## ATA DA 425ª. REUNIÃO ORDINÁRIA DA COMISSÃO DE CONTROLE URBANÍSTICO – CCU (20ª. ON LINE)

Figura 01 – Planta de Situação

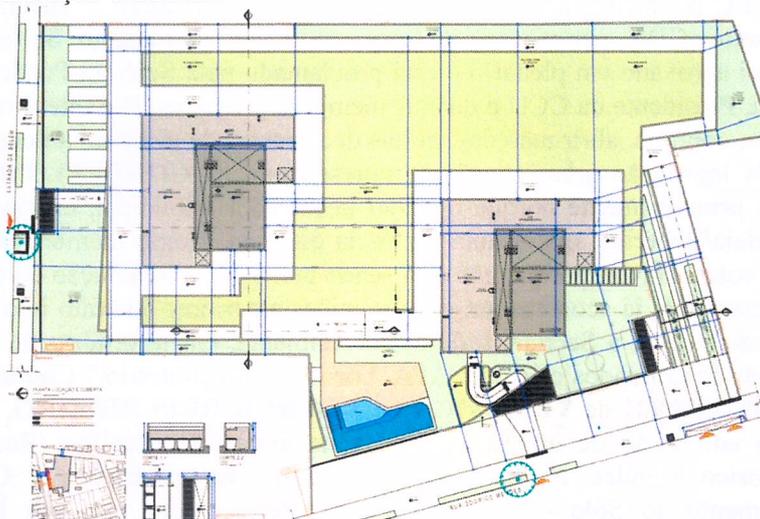
encaminhado para análise desta Comissão de Controle Urbanístico em atenção ao Art. 91 da Lei 16.276/97, por apresentar parâmetros urbanísticos em desconformidade com a citada Lei tratando-se de Réplica de Projeto Inicial para a edificação de um Conjunto Habitacional Multifamiliar (Residencial Scave). Tendo sido enviado para análise por essa comissão em função do Art. 91 da Lei nº.16.286/97 (Parcelamento do Solo) que prevê a possibilidade de Análise Especial para Permuta de Área por Índices Urbanísticos – coeficiente de utilização e afastamento frontal). Em análise das informações apresentadas destacamos que: i) incide sobre o imóvel um corte para atender ao projeto viário de alargamento da Rua Odorico Mendes, de 5,00m, o qual acarreta uma faixa a ser permutada de 241,20 m<sup>2</sup>. Em face disso, o afastamento frontal de um dos blocos apresenta-se com 12,30m para o terreno primitivo (quando o exigido é 11,50m), e, após o corte, para o terreno resultante, apresenta 7,33m, para o ponto médio e 6,30m no ponto mínimo do Bloco B (ver Figuras 01- Prancha PU\_PI\_01. LOCAÇÃO\_V03);
